1. De ontvangen zienswijze te beantwoorden conform de zienswijzenreactienota 'TAM-omgevingsplan Hoofdstuk 22f Verkabeling Almelo'
2. Het 'TAM-omgevingsplan hoofdstuk 22f Verkabeling Almelo', plan-idn NL.IMRO.0141.TAM00007-BP31, gewijzigd vast te stellen met de volgende wijziging;
Verbeelding:

Voorstel aan de raad

Onderwerp: Vaststelling TAM-Omgevingsplan Verkabeling Almelo-Mosterdpot Almelo-Tusveld
Portefeuillehouder: J.M. van Rees

Figuur 1 Verbeelding bij het ontwerp

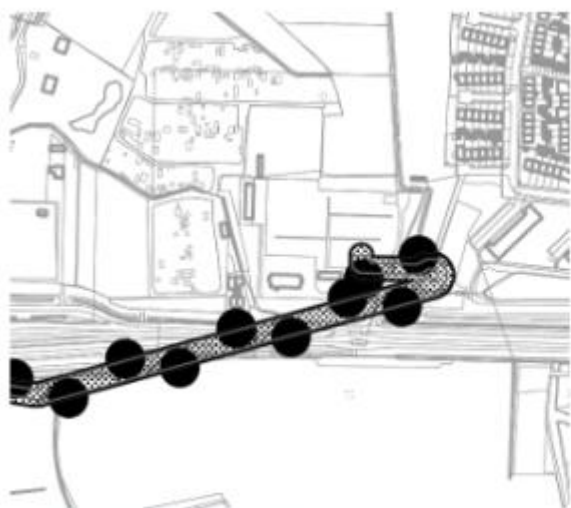
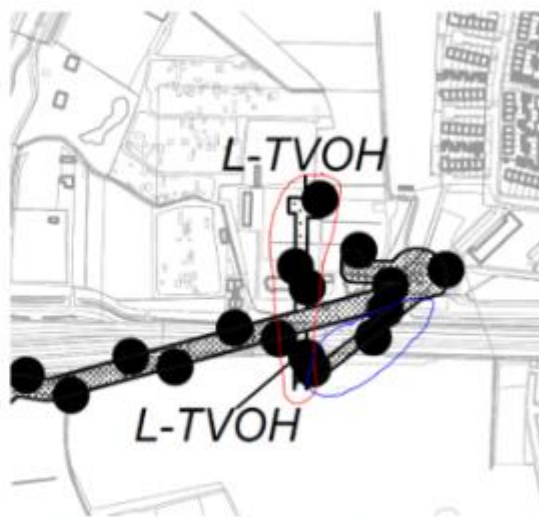
- Bestemmingsvlak dubbelbestemming Leiding - Ondergrondse hoogspanningsverbinding; een gedeeltelijke verruiming ter hoogte van de Wierdensestraat 157h (Mosterdpot)

- Bestemmingsvlak dubbelbestemming Leiding - Te vervallen ondergrondse hoogspanningsverbinding; een gedeeltelijke verruiming ter hoogte van de Wierdensestraat 157h (Mosterdpot).

Door een aanpassing op het hoogspanningsstation Almelo Mosterdpot is het technisch niet meer mogelijk om de kabelverbinding tussen Almelo Mosterdpot en Hengelo Weideweg via de zuidzijde van het hoogspanningsstation aan te sluiten, maar moet dat aan de oostzijde. Hiervoor moet het omgevingsplan deels worden aangepast. Zie hiervoor de uitsnede van de verbeelding hieronder ter hoogte van het hoogspanningsstation Almelo Mosterdpot aan de Wierdensestraat 157h (was/wordt). Dit kan met onderhavige aanpassing van het TAM-omgevingsplan worden aangepast en heeft geen gevolgen voor de omgeving. Het aangepaste tracé ligt geheel in de openbare ruimte (ondergronds).

Zie hieronder het verschil in het tracé tussen de planverbeelding van het ontwerp en de vaststelling van het TAM-omgevingsplan. De bestemming van de percelen met de rode omlijning wordt verplaatst naar de percelen met de blauwe omlijning.

Figuur 2 Verbeelding bij de vaststelling
